報告書作成用柱状図
(H26年12月)

申請書用柱状図

H27-B-1

コア観察カードの仮ワープロ変換

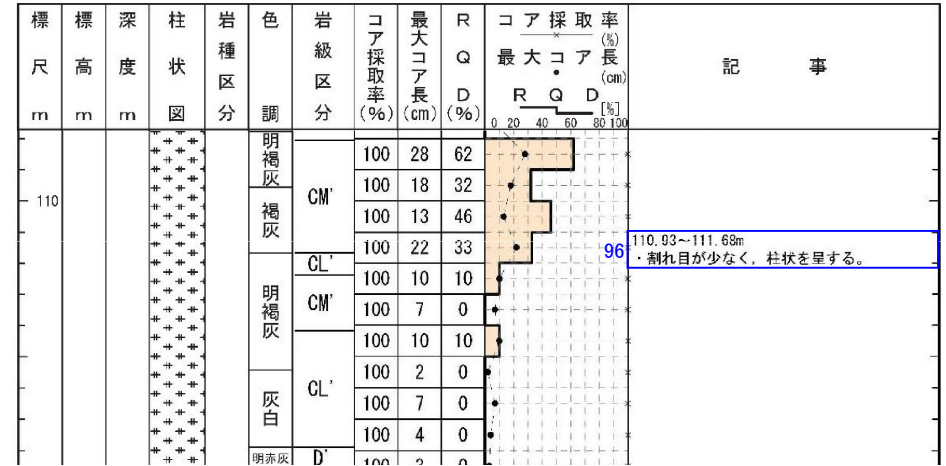
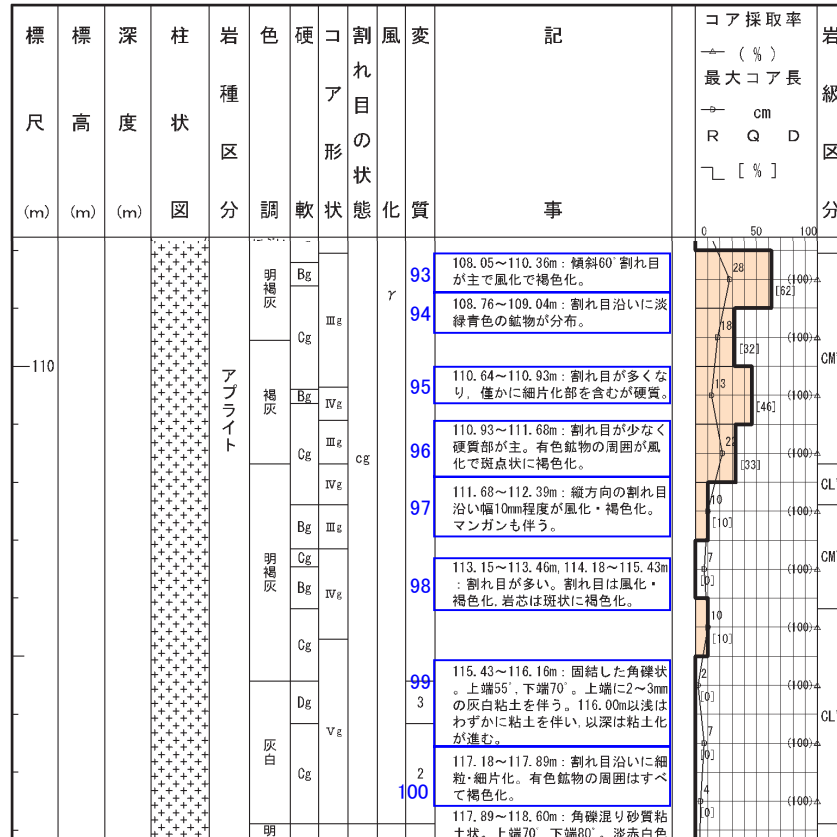
記事	報告書作成用柱状図(H26年12月)⇒申請書用柱状図
93	・割れ目の傾斜, 割れ目沿いの褐色化については, 補足的なものであるため削除。
94	・割れ目沿いの鉱物晶出については, 補足的なものであるため削除。
95	・硬軟や割れ目の発達程度については, RQD, 最大コア長, 岩級区分で示しているため削除。
96	・割れ目の発達程度については, “コア形状”欄に基づき柱状と記載。 ・硬軟については, 岩級区分に含めて示しているため削除。 ・風化程度については, 当該区間の周囲と明瞭な差が認められないため削除。
97	・割れ目沿いの風化・褐色化, マンガンについては, 補足的なものであるため削除。
98	・割れ目の発達程度については, RQD, 最大コア長, 岩級区分で示しているため削除。 ・割れ目沿いの風化・褐色化については, 補足的なものであるため削除。
99	・上端に粘土を挟在するが, 周囲の岩盤の劣化が認められないことから削除。 ・角礫状の区間は, 掘削時の機械割れと判断し削除。 ・116m以深の粘土は, 連続性や直線性に乏しく, 周囲の岩盤の劣化が認められないことから削除。
100	・割れ目沿いの細粒・細片化については, 掘削時の機械割れと判断し削除。

報告書作成用柱状図
(H26年12月)

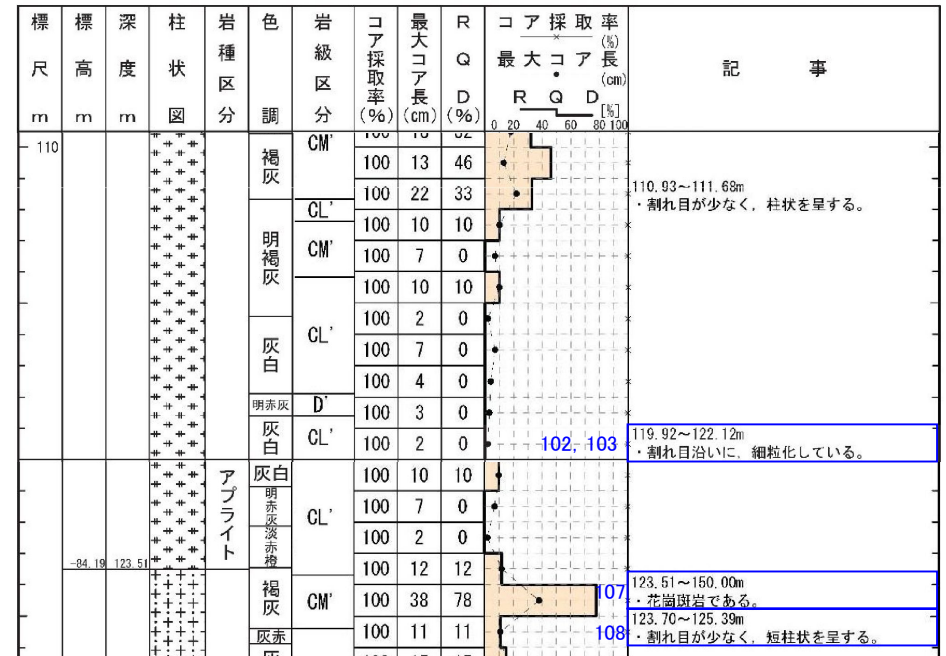
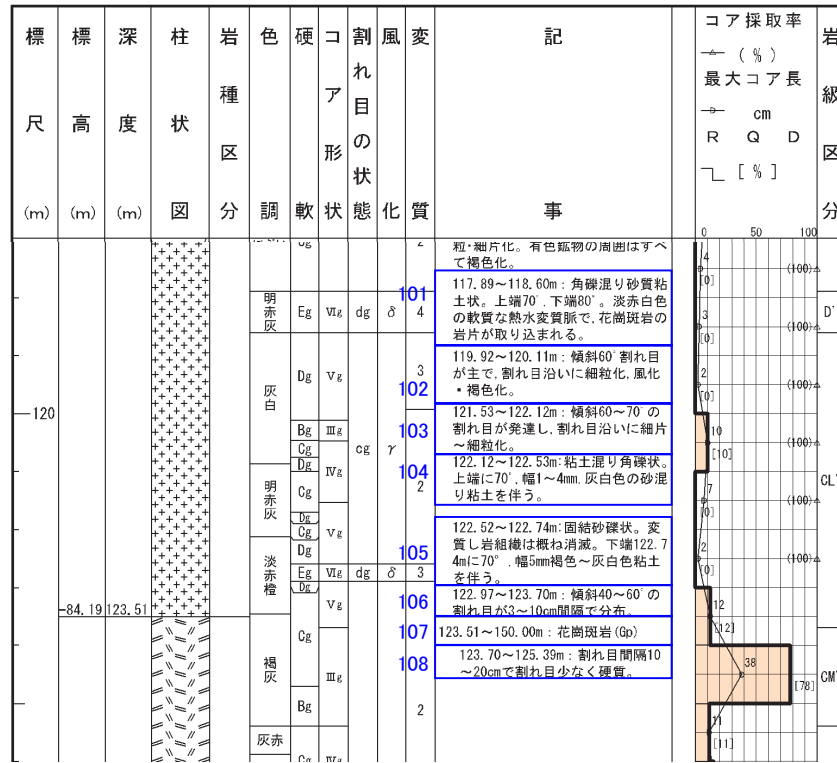
記事	報告書作成用柱状図(H26年12月)⇒申請書用柱状図
101	・網目状に粘土脈が分布しているが、周囲の岩盤に劣化が認められないことから削除。
102, 103	・割れ目沿いの風化、褐色化については、補足的なものであるため削除。
104, 105	・粘土混り角礫状及び固結砂礫状を呈し、一部で粘土を挟在するが、粘土が系統的でなく、連続性や直線性に乏しいことから削除。
106	・割れ目の発達程度については、RQD、最大コア長、岩級区分で示しているため削除。
107	・変更なし
108	・割れ目の発達程度については、“コア形状”欄に基づき短柱状と追記。 ・硬軟については、岩級区分に含めて示しているため削除。

報告書作成用柱状図
(H26年12月)

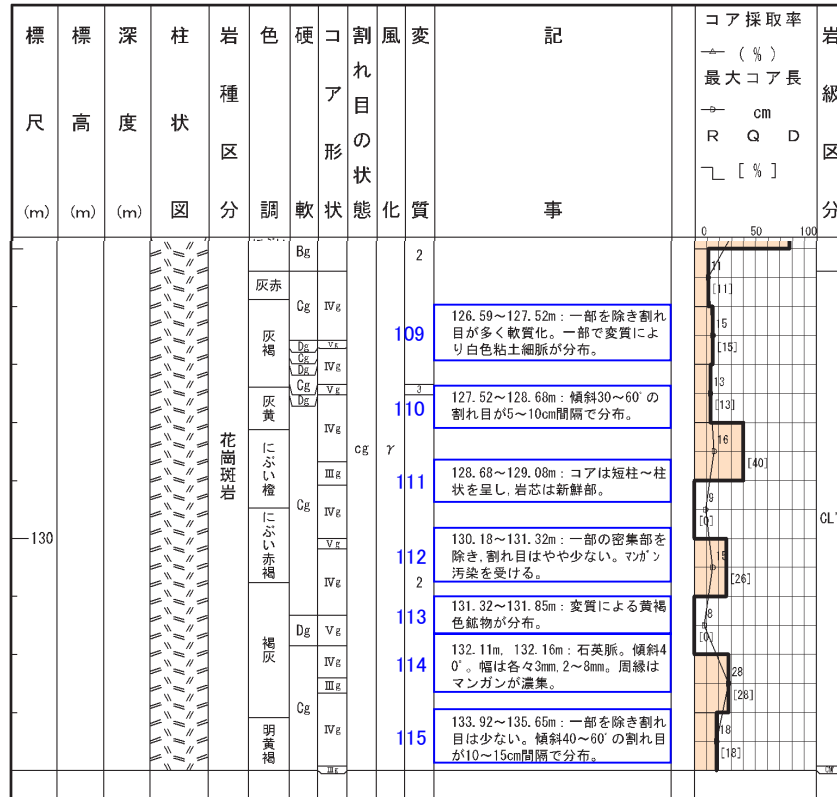
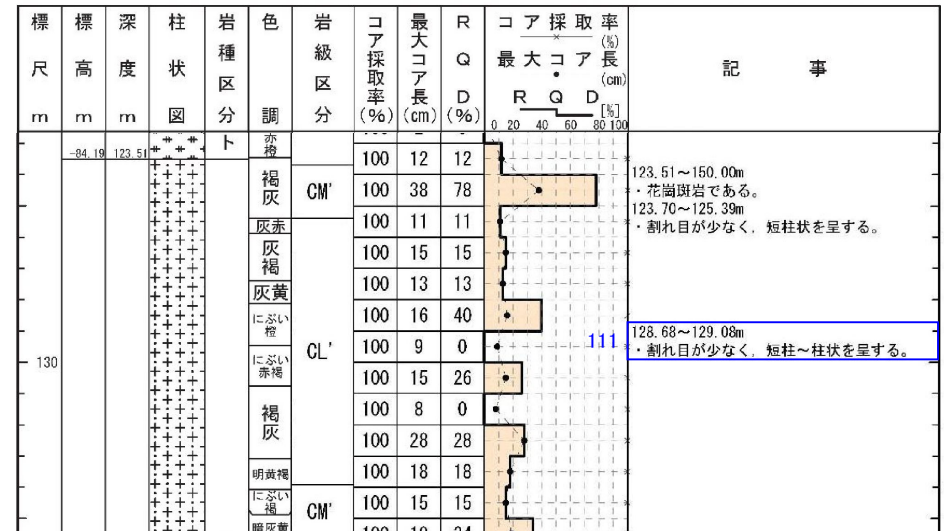
記事	報告書作成用柱状図(H26年12月)⇒申請書用柱状図
109	・硬軟や割れ目の発達については、RQD、最大コア長、岩級区分で示しているため削除。 ・一部に粘土細脈を伴うが、系統的でなく連続性や直線性に乏しいことから削除。
110	・割れ目の発達については、RQD、最大コア長、岩級区分で示しているため削除。
111	・風化については、岩級区分に含めて示しているため削除。
112	・割れ目の発達については、RQD、最大コア長、岩級区分で示しているため削除。 ・マンガン汚染については、補足的なものであるため削除。
113	・鉱物の晶出については、補足的なものであるため削除。
114	・石英脈、マンガン濃集については、補足的なものであるため削除。
115	・割れ目の発達については、RQD、最大コア長、岩級区分で示しているため削除。

報告書作成用柱状図
(H26年12月)

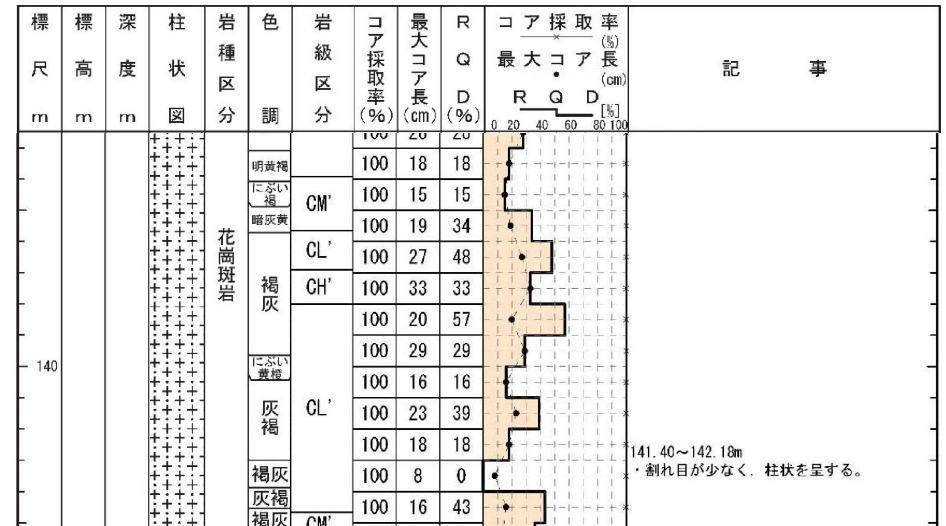
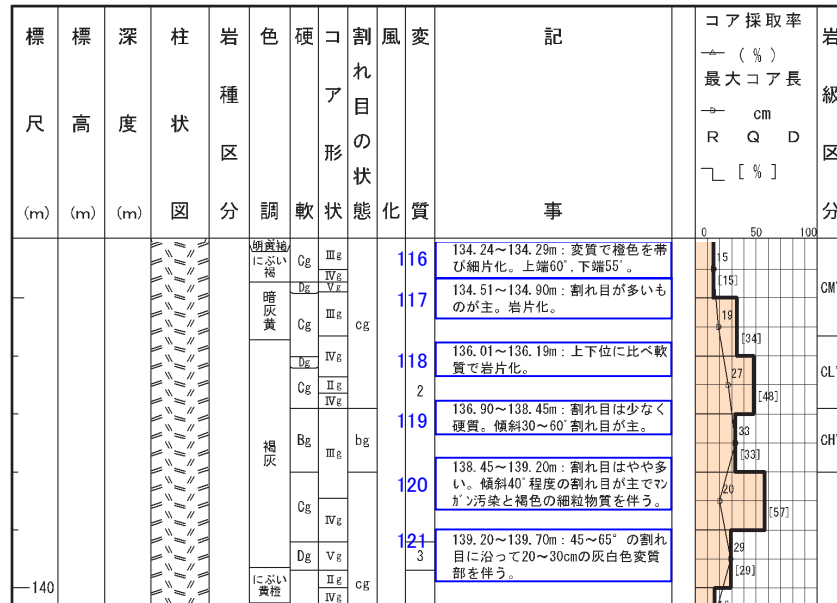
記事	報告書作成用柱状図(H26年12月)⇒申請書用柱状図
116	・細片化しているが、周囲の岩盤と明瞭な差が認められないことから削除。 ・色調については、補足的なものであるため削除。
117	・割れ目の発達程度については、RQD、最大コア長、岩級区分で示しているため削除。
118	・硬軟や割れ目の発達程度については、RQD、最大コア長、岩級区分で示しているため削除。
119	・硬軟や割れ目の発達程度については、RQD、最大コア長、岩級区分で示しているため削除。
120	・割れ目の発達程度については、RQD、最大コア長、岩級区分で示しているため削除。 ・割れ目沿いのマンガン汚染については、補足的なものであるため削除。 ・割れ目に細粒物質を挟むが、周囲の岩盤と明瞭な差が認められないことから削除。
121	・割れ目沿いに変質劣化するが、粘土等の系統的な配列が認められず、周囲の岩盤に劣化が認められないことから削除。

報告書作成用柱状図
(H26年12月)

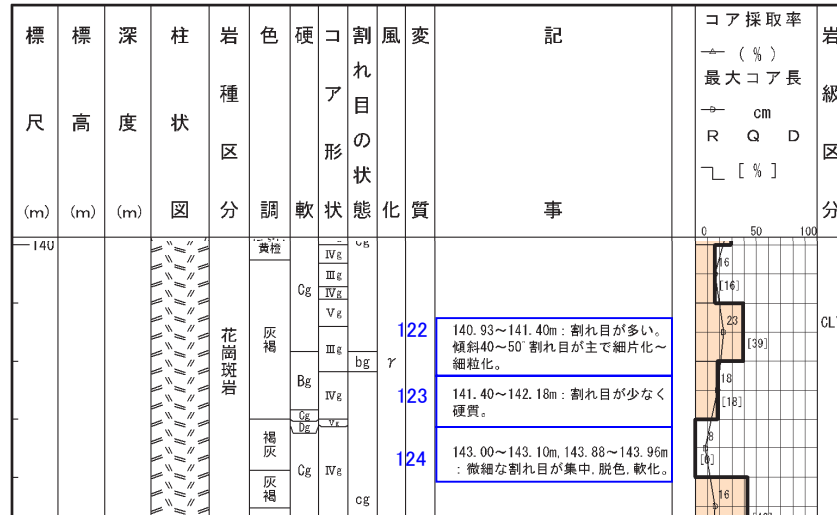
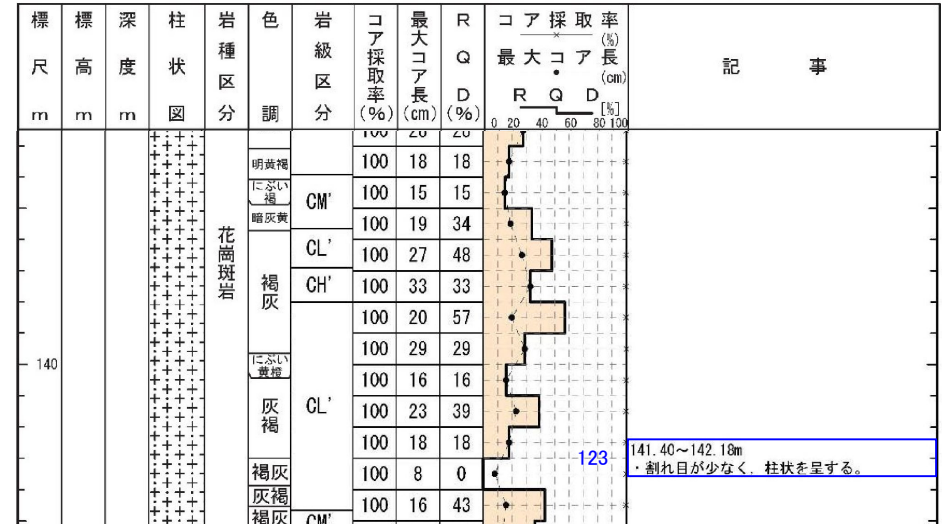
記事	報告書作成用柱状図(H26年12月)⇒申請書用柱状図
122	<ul style="list-style-type: none"> 割れ目の発達については、RQD, 最大コア長, 岩級区分で示しているため削除。 割れ目沿いの細片~細粒化については、掘削時の機械割れと判断し削除。
123	<ul style="list-style-type: none"> 割れ目の発達については、“コア形状”欄に基づき柱状と記載。 硬軟については、岩級区分に含めて示しているため削除。
124	<ul style="list-style-type: none"> 硬軟や割れ目の発達については、RQD, 最大コア長, 岩級区分で示しているため削除。 脱色については、補足的なものであるため削除。

報告書作成用柱状図
(H26年12月)

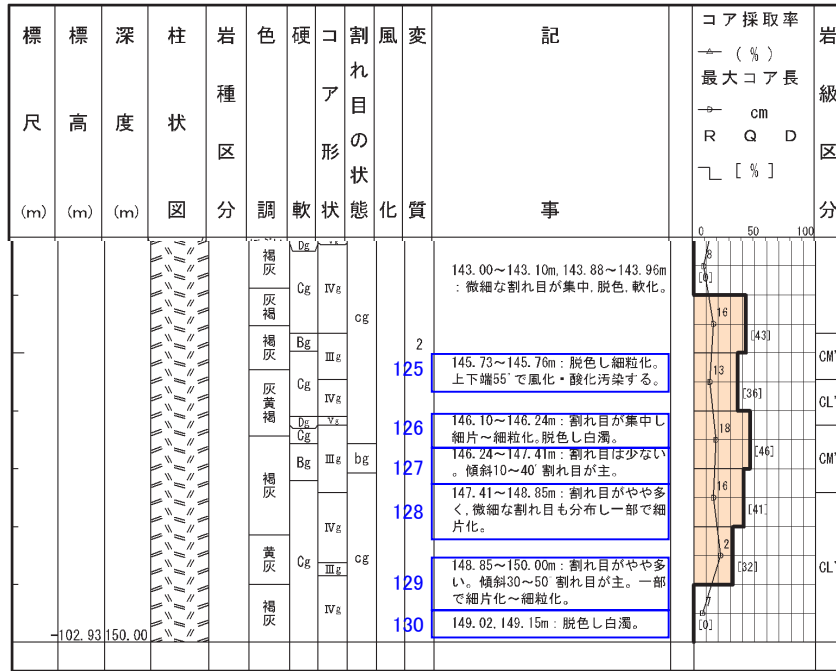
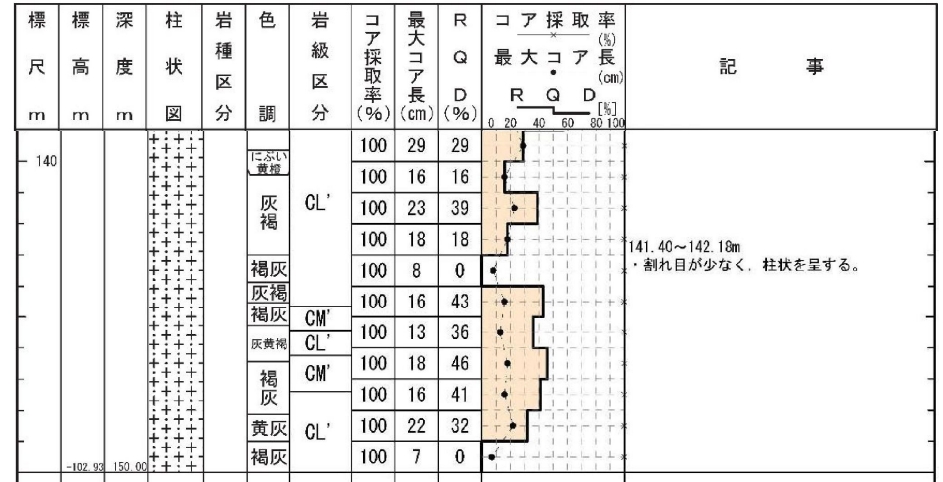
記事	報告書作成用柱状図(H26年12月)⇒申請書用柱状図
125	・細粒化するが, 周囲の岩盤に劣化が認められないことから削除。
126	・割れ目の発達については, RQD, 最大コア長, 岩級区分で示しているため削除。 ・白濁については, 風化・変質に関する補足的なものであるため削除。
127	・割れ目の発達については, RQD, 最大コア長, 岩級区分で示しているため削除。
128	・割れ目の発達については, RQD, 最大コア長, 岩級区分で示しているため削除。 ・一部で細片化しているが, 周囲の岩盤と明瞭な差が認められないことから削除。
129	・割れ目の発達については, RQD, 最大コア長, 岩級区分で示しているため削除。 ・一部で細片~細粒化しているが, 周囲の岩盤と明瞭な差が認められないことから削除。
130	・白濁については, 風化・変質に関する補足的なものであるため削除。

報告書作成用柱状図
(H26年9月)

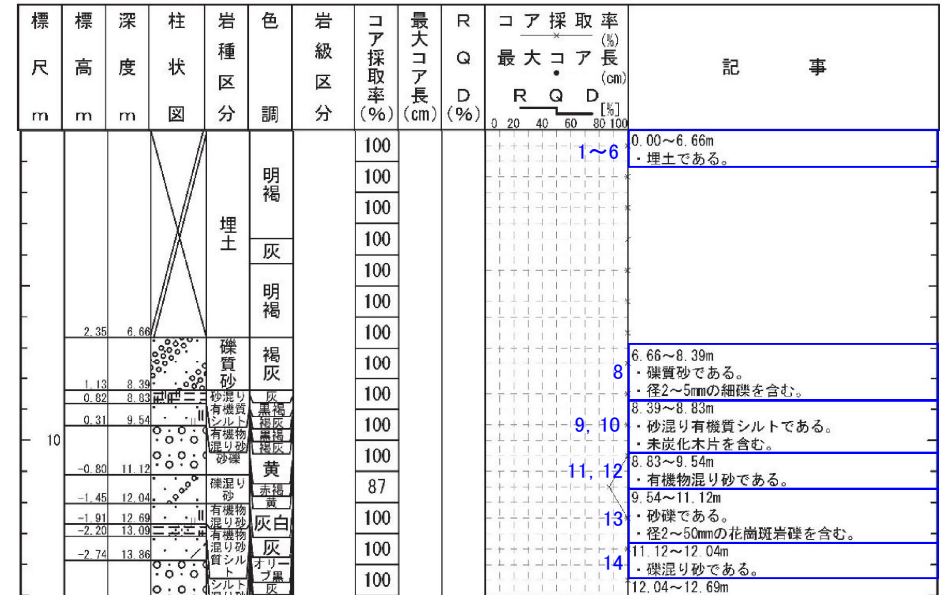
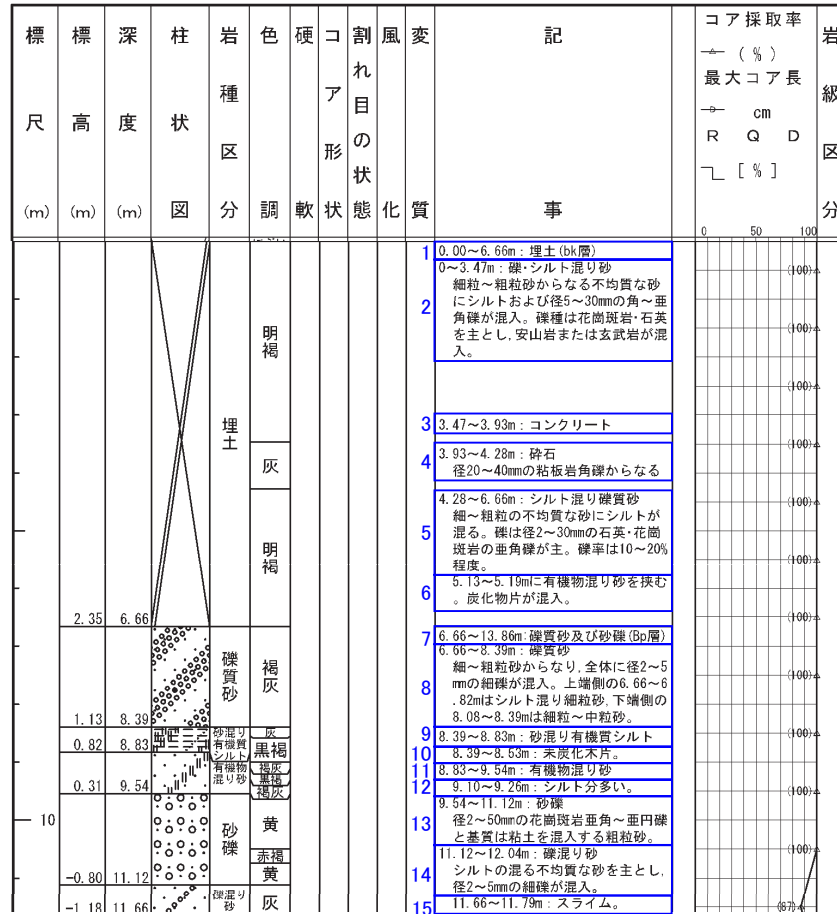
記事	報告書作成用柱状図(H26年9月)⇒申請書用柱状図
1~6	・堆積物の記載は、埋土、砂礫等の性状を示すこととし、“岩種区分”欄に対応した層相名を記載。
7	・区間毎の性状を個別に記載しているため、礫質砂及び砂礫とのまとめ書きについては削除。
8	・堆積物の記載は、埋土、砂礫等の性状を示すこととし、“岩種区分”欄に対応した層相名を記載。 ・周囲に比べ礫の含有量が多く、目立つことから、礫の特徴として、粒度、礫径を記載。
9, 10	・変更なし
11, 12	・堆積物の記載は、埋土、砂礫等の性状を示すこととし、“岩種区分”欄に対応した層相名を記載。
13	・堆積物の記載は、埋土、砂礫等の性状を示すこととし、“岩種区分”欄に対応した層相名を記載。 ・周囲に比べ含まれる礫が大きく、目立つことから、礫の特徴として、礫径、礫種を記載。
14	・堆積物の記載は、埋土、砂礫等の性状を示すこととし、“岩種区分”欄に対応した層相名を記載。
15	・スライム区間については、幅が狭いことから、上位、下位の礫混じり砂状部に含めて削除。

報告書作成用柱状図
(H26年9月)

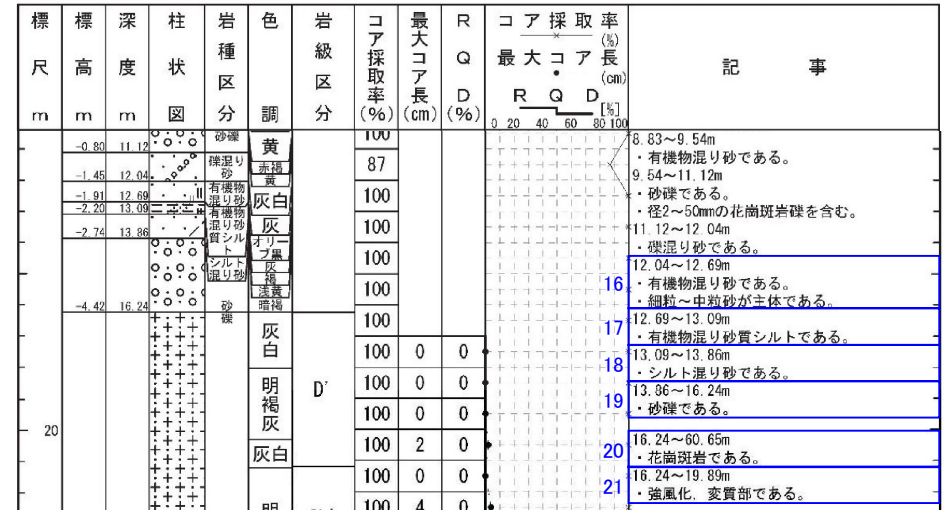
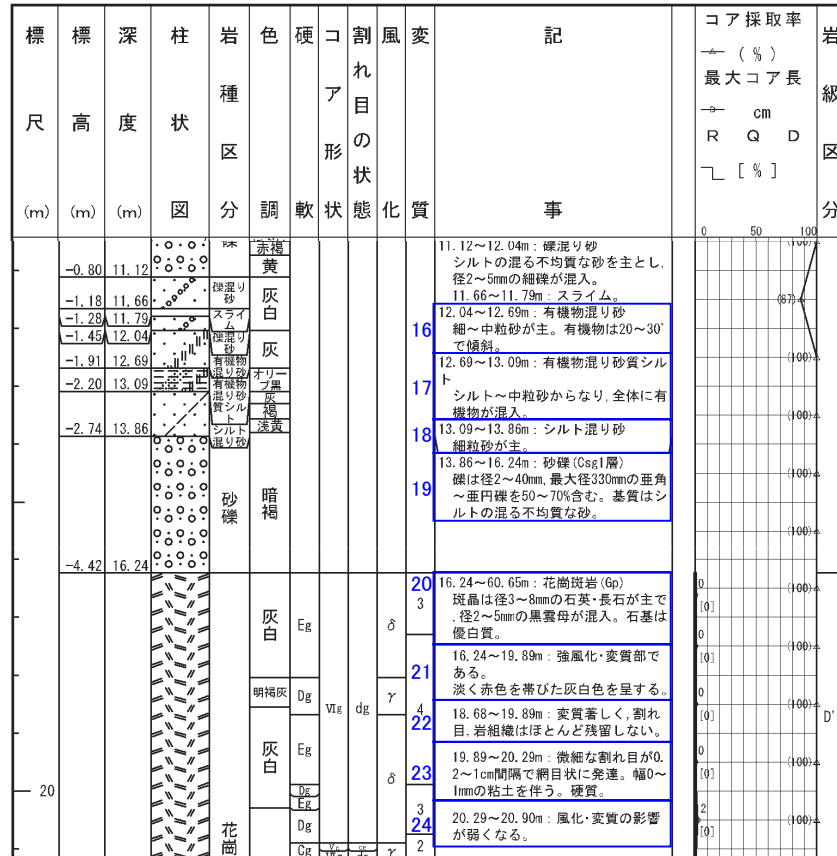
記事	報告書作成用柱状図(H26年9月)⇒申請書用柱状図
16	・堆積物の記載は、埋土、砂礫等の性状を示すこととし、“岩種区分”欄に対応した層相名を記載。 ・上位層との境界付近では、粒度の違いが見かけ上顕著ではないため、上位層と区別できる特徴として、細粒～中粒砂が主体であることを記載。
17	・堆積物の記載は、埋土、砂礫等の性状を示すこととし、“岩種区分”欄に対応した層相名を記載。
18	・堆積物の記載は、埋土、砂礫等の性状を示すこととし、“岩種区分”欄に対応した層相名を記載。
19	・堆積物の記載は、埋土、砂礫等の性状を示すこととし、“岩種区分”欄に対応した層相名を記載。
20	・一般的な岩相であり、石基及び斑晶の種類、粒径等については、特に目立つ区間ではないため削除。
21	・色調については、補足的なものであるため削除。
22	・変質の程度については、当該区間の周囲と差異が認められないことから削除。
23	・硬軟や割れ目の発達程度については、RQD、最大コア長、岩級区分で示しているため削除。 ・一部に粘土を挟在するが、系統的でなく連続性や直線性に乏しいことから削除。
24	・変質の程度については、当該区間の周囲と差異が認められないことから削除。

報告書作成用柱状図
(H26年9月)

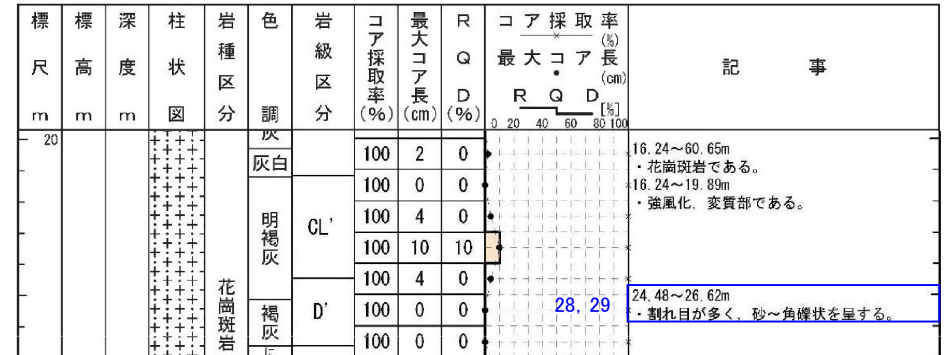
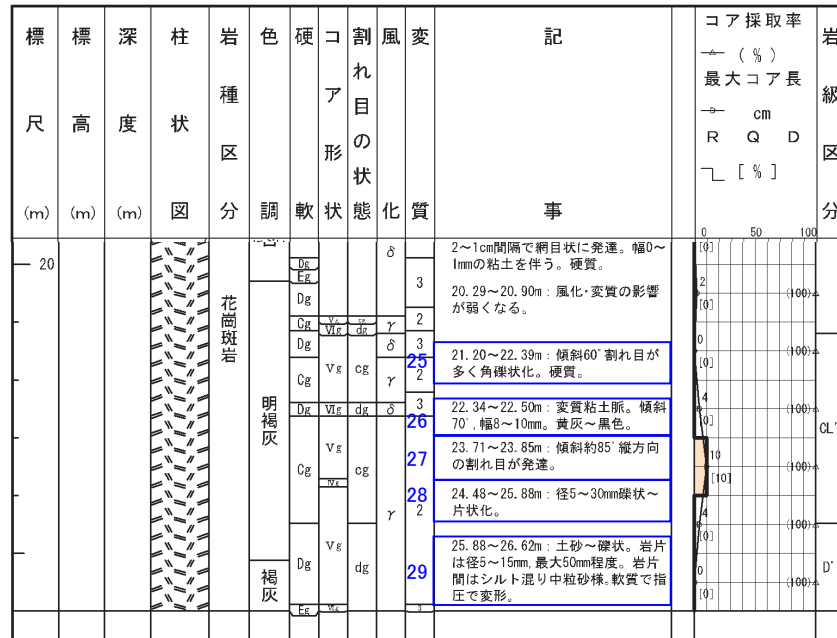
記事	報告書作成用柱状図(H26年9月)⇒申請書用柱状図
25	・硬軟や割れ目の発達の程度については、RQD、最大コア長、岩級区分で示しているため削除。
26	・変質粘土脈を挟在するが、連続性に乏しいことから削除。
27	・割れ目の発達の程度については、RQD、最大コア長、岩級区分で示しているため削除。
28, 29	・“コア形状”欄に基づき砂状~角礫状と記載。 ・硬軟については、岩級区分に含めて示しているため削除。
